INFORME N° 00219-2025-SENACE-PE/DEIN-UT

ASUNTO : Se recomienda aprobar el "*Segundo Informe Técnico Sustentatorio del Proyecto Terminal Portuario San Juan de Marcona*", presentado por Terminal Portuario Jinzhao Perú S.A.

REFERENCIA : Trámite T-ITS-00062-2025 (15.03.2025)

FECHA : San Isidro, 06 de junio de 2025

Figura: Estaciones de Monitoreo: Calidad del agua de mar y sedimentos

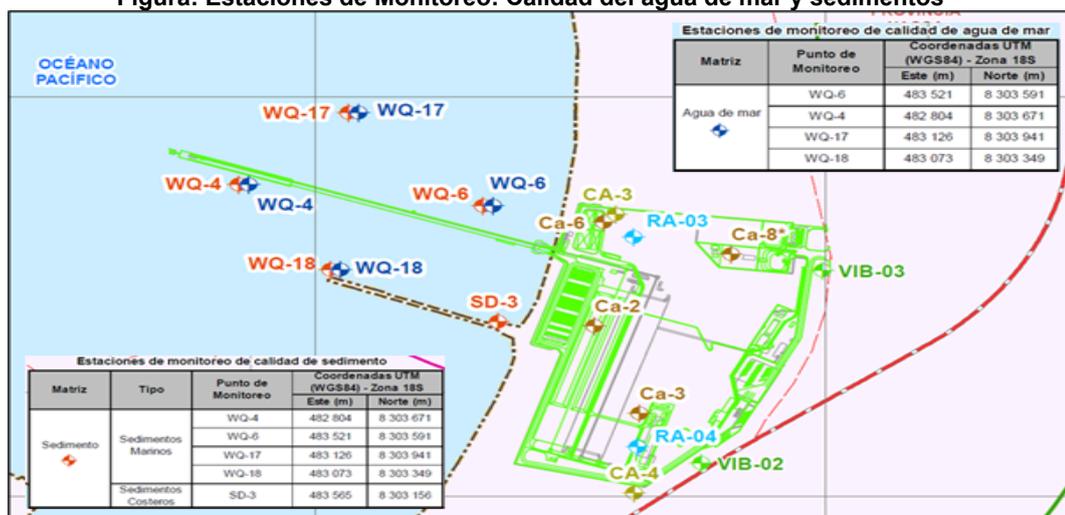
Debe considerar el desarrollo del monitoreo de la calidad del agua de mar y calidad de sedimentos durante el desarrollo de las actividades impactantes de la etapa constructiva del 2do ITS, como medida de control respetando el cronograma del proyecto.

Información Complementaria 5 subsanada.
